COMMISSION ROYALE DES MONUMENTS ET DES SITES
KONINKLIJKE COMMISSIE VOOR MONUMENTEN EN LANDSCHAPPEN

Réf. CRMS : AA/BDG/BXL21015_682_SUIVI3_Laines_13_HôteldeLannoy Bruxelles, 07/12/2021

Objet : BRUXELLES. Rue aux Laines, 13 - Hôtel de Lannoy. Modification des lucarnes en versant avant de l'aile principale. Demande d'avis dans le cadre du suivi de chantier.

Avis conforme de la CRMS

Vues détaillée d'une des lucarnes, avant les travaux et en cours de chantier (extr. du dossier de demande)

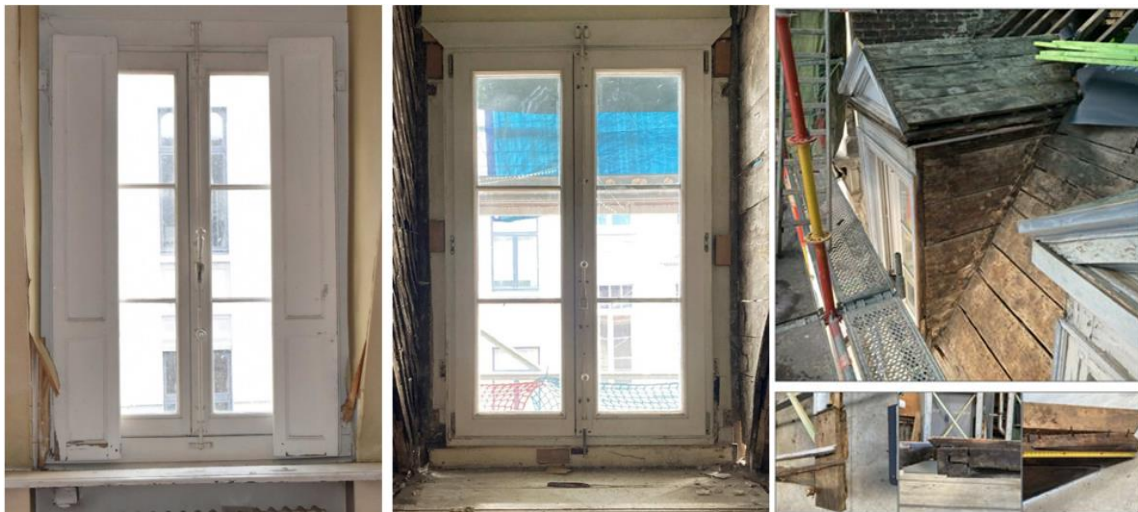
Dans la suite du chantier concernant la restauration de la toiture, la présente demande porte sur la modification des lucarnes présentes en toiture avant. Dans le permis unique, il était prévu la restauration des lucarnes et l'ajout d'une isolation, dans l'épaisseur du chevonnage au niveau des joues des lucarnes. Or, il s'avère que les joues des lucarnes se composent d'un simple plancher sur lequel les ardoises et l'enduit intérieur étaient fixés. Le principe prévu dans le dossier, impliquant une isolation entre chevrons, ne peut donc pas être mis en place. A cela, s'ajoute la présence de volets intérieurs, dont le démontage des finitions a permis de confirmer l'existence dès l'origine grâce aux traces des charnières sur les bâtis en bois. La volonté est de pouvoir conserver les volets intérieurs, comme c'est le cas aussi pour les étages inférieurs. Or, la présence de ces volets, placés contre l'enduit, ne laisse pas de place pour une isolation intérieure.

A g : détails projetés - Au milieu et à dr. : élévations existante et projetée des lucarnes (extr. du dossier de demande)

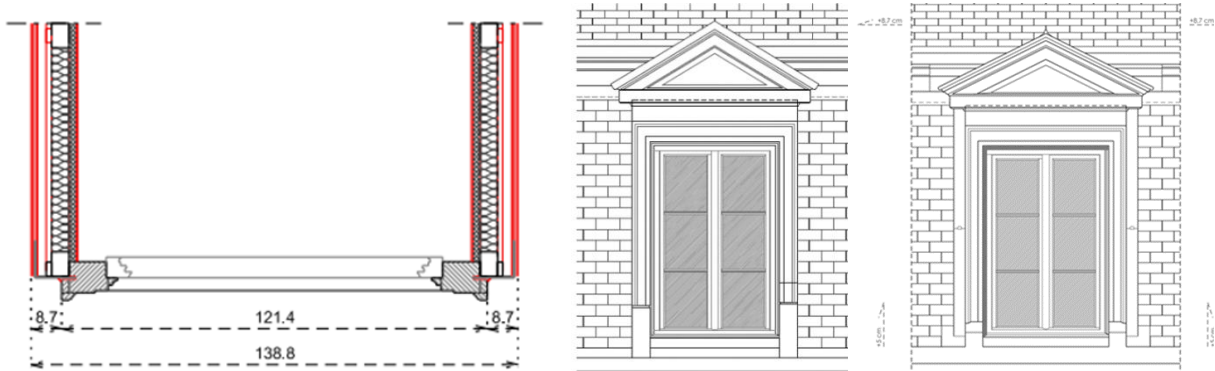
La solution pour isoler les joues des lucarnes sans supprimer les volets intérieurs reste l'isolation par l'extérieur, ce qui engendre une légère modification de l'esthétique des lucarnes. La proposition est la suivante :

1. mise en œuvre d'un chevonnage de 5 cm recouvert sur la face intérieure d'un isolant polyuréthane prêt à enduire. Ce nouveau chevonnage serait installé dans les feuillures existantes qui accueillait le voligeage. Il en résulte un premier débordement de 30 mm puisque le plancher ancien a une épaisseur de 24 mm. De la laine de bois est prévue entre les chevrons.
2. Bardage en ardoises et rive en plomb (deux pans verticaux) : le bardage et son support représentent une surépaisseur supplémentaire de :
 - a. Sous-toiture + contre-lattage : 15mm
 - b. Voligeage : 24 mm
 - c. Ardoises : 18 mm

Le total du complexe est donc de : 30 + 57 mm. Intégrés à la couverture en ardoise par le recours au plomb, les surépaisseurs seraient en retrait par rapport à la face frontale des lucarnes. Le plomb serait mis en œuvre au moyen de deux tables pour chaque montant.

3. Elargissement du fronton : afin de préserver l'esthétique de la lucarne, plus précisément les planches de rive moulurées soulignant les toitures, il est proposé d'élargir de 4 cm (2 cm de chaque côté) les frontons. Cela permettra également de maintenir le casse-goutte réalisé par la planche de rive.

La CRMS émet un avis favorable sur la demande, estimant que cette solution, résultant des différentes solutions envisagées, permet de préserver une esthétique générale de la toiture, de garantir une certaine isolation et de maintenir les volets intérieurs comme éléments anciens encore en place et intéressants d'un point de vue patrimonial et fonctionnel.
